OGGETTO: Trasmissione osservazione pervenuta fuori termine, in data 3 giugno 2024, da RFI all'aggiornamento del Piano Urbano della Mobilità sostenibile (PUMS) del Comune di Ravenna adottato con deliberazione di GC n. 617/2023

OGGETTO: Adozione Piano Urbano della Mobilità sostenibile (PUMS) del Comune di Ravenna – Trasmissione Proposta di Piano, Rapporto Ambientale e Sintesi non tecnica per la Valutazione Ambientale Strategica (VAS) all'autorità competente e ai soggetti competenti in materia ambientale e avviso pubblico ai sensi dell'art. 13 c.5 del D.Lgs n. 152/2006 e s.m.i..

Nota di riscontro di Rete Ferroviaria Italiana

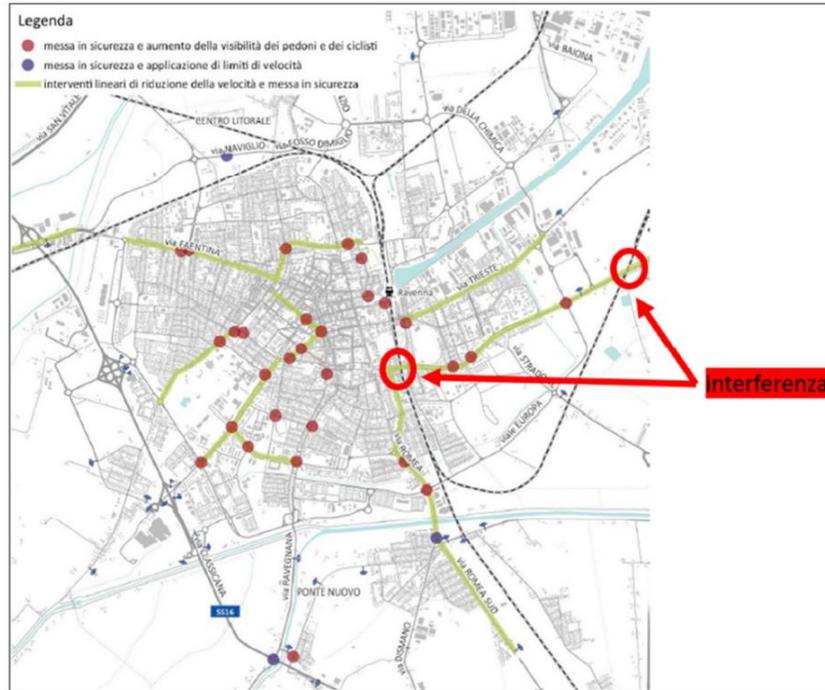
- La proposta del nuovo PUMS, messo in coerenza con le Linee guida Ministeriali emanate nel 2017 (DM n. 397 del 4 agosto 2017) e aggiornate dal DM n. 396 del 28 agosto 2019, all'interno della Relazione Generale di Piano, in relazione agli interventi previsti nell'ambito del Sistema Ferroviario, viene richiamata la necessità di “risolvere alcune interferenze strada-ferrovia (in particolare lungo la dorsale in Destra Candiano)” (§ 7.2.2). In esito agli approfondimenti svolti si segnala quanto segue:

RELAZIONE GENERALE DI PIANO (PROPOSTA) – Planimetria degli interventi di messa in sicurezza di assi e nodi stradali nel centro abitato di Ravenna

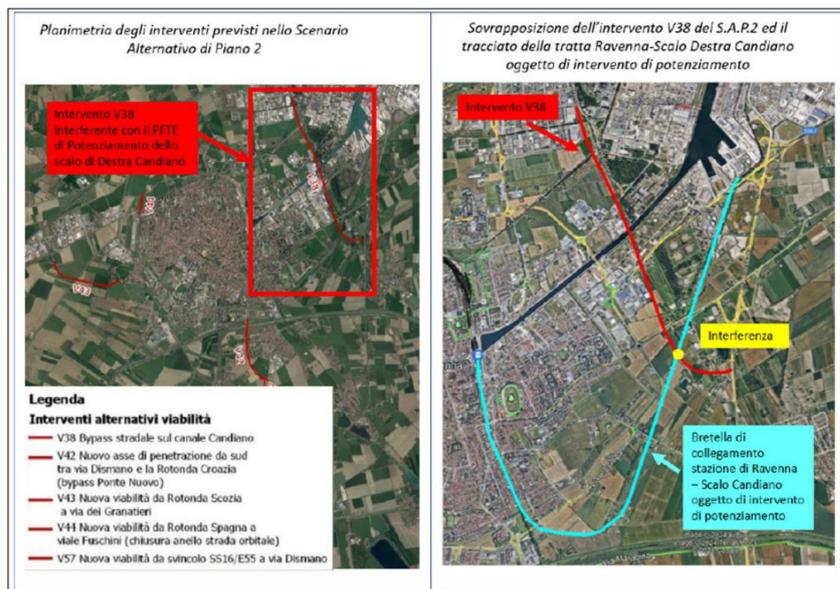
- vi è un'interferenza con gli interventi previsti nell'ambito del Piano della Sicurezza Stradale Urbana (PSSU),

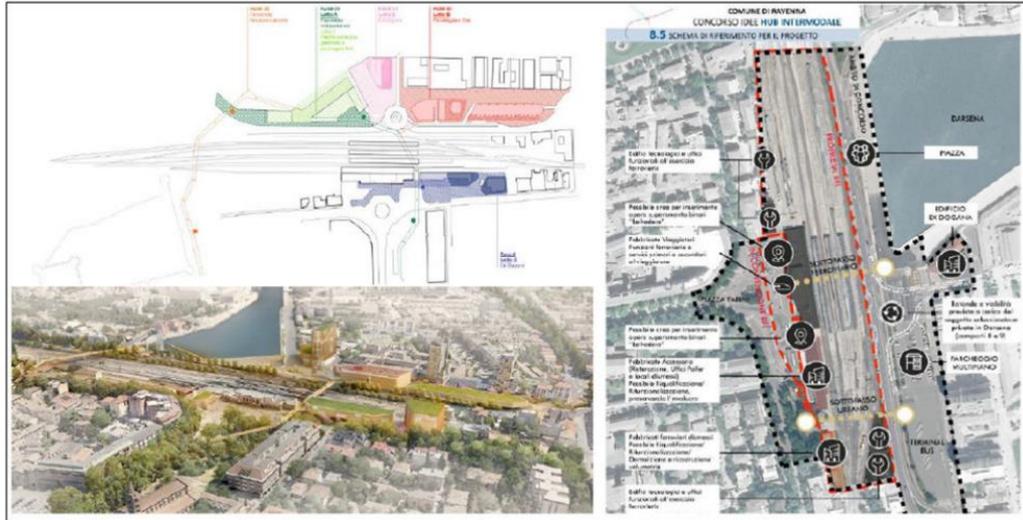
- vi è un'interferenza con gli interventi stradali da includere nel PUMS e nello specifico con il bypass del Canale Candiano, intervento finalizzato al completamento della tangenziale di Ravenna da via Trieste (Porto di Ravenna) a S.S. 309/S.S. 309 Dir (rotonda degli Scaricatori);
